廃炉発官R5第171号  
令和6年2月19日

福島第一原子力発電所 特定原子力施設に係る実施計画 変更認可申請書の  
一部補正について

大型廃棄物保管庫のクレーン及び第二セシウム吸着装置吸着塔、第三セシウム吸着装置吸着塔等の使用済吸着塔を支持する架台設置に関して、審査の進捗を踏まえ、下記の通り補正を行う。

併せて、固体廃棄物貯蔵庫第10棟において、火災検知機能の確実性を向上させるため、貯蔵室の一部へ火災検知器の設置に伴い、下記の通り変更を行う。

図-1 クレーン外形図

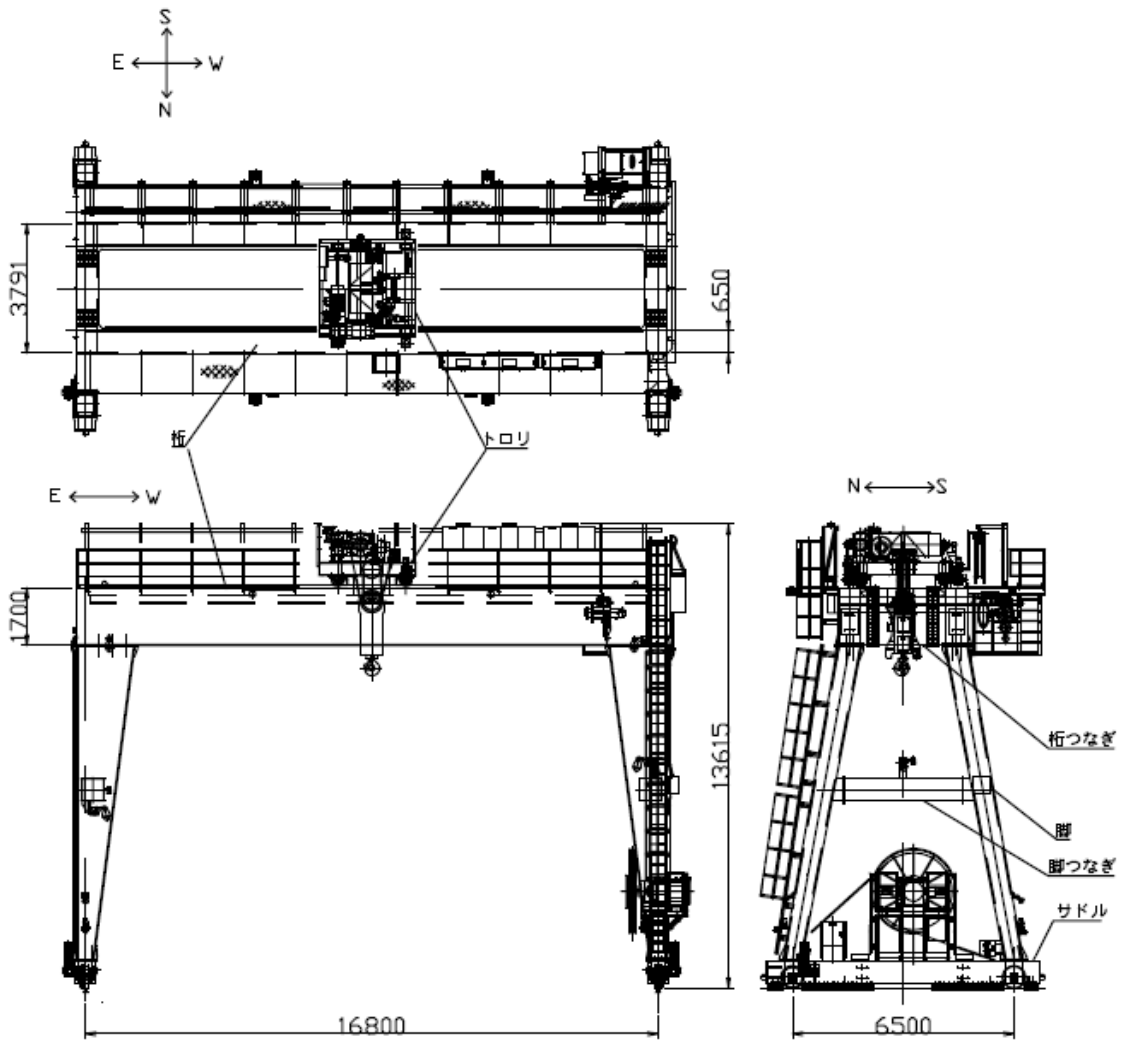
- ・ 記載の適正化
- ・ 大型廃棄物保管庫のクレーン設置に伴う記載の追加
- ・ 使用済吸着塔保管架台の申請取り下げに伴う記載の削除
- ・ 添付資料－ 4 を添付資料－ 1 0 へ統合に伴う繰り上げ (添付資料－ 6)

- ・ 大型廃棄物保管庫のクレーン設置に伴う記載の追加
- ・ 添付資料－ 4 を添付資料－ 1 0 へ統合に伴う繰り上げ (添付資料－ 7)

図2-1 クレーンと使用済吸着塔等の位置関係図

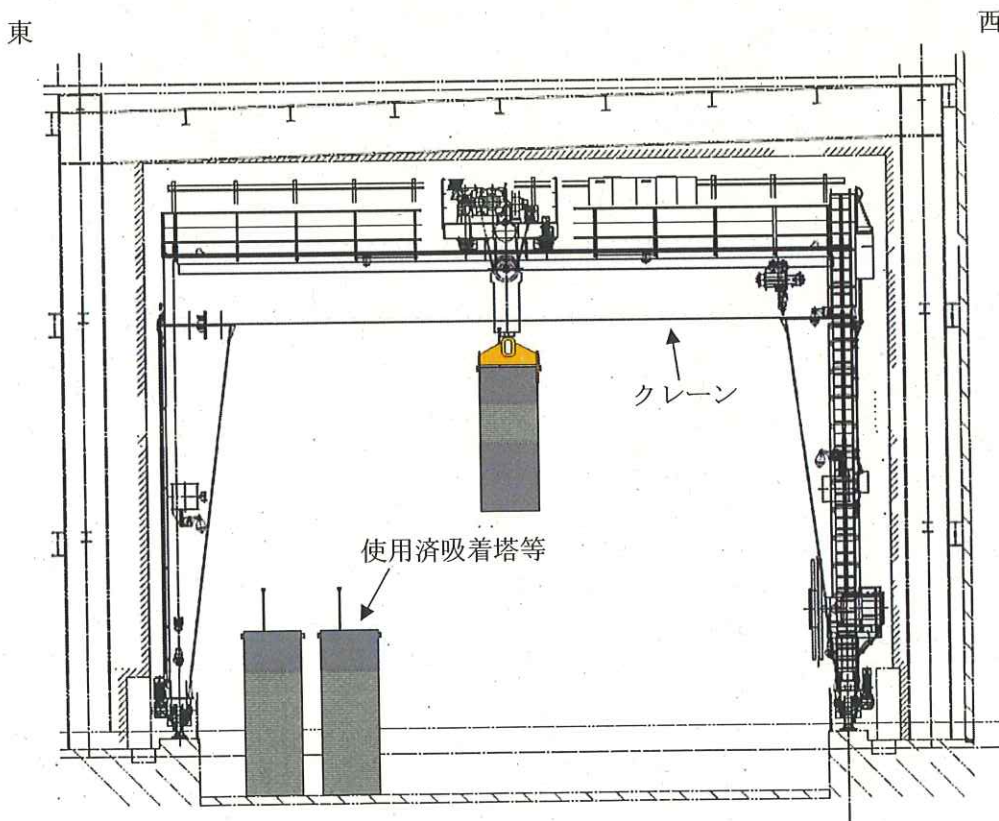
使用済吸着塔等の保管時において、クレーンは、図2-1の位置関係図に示すように、貯蔵エリア上を運搬することから、上位クラスである使用済吸着塔等に対して倒壊や転倒、トロリの落下により波及的影響を及ぼすおそれがある。
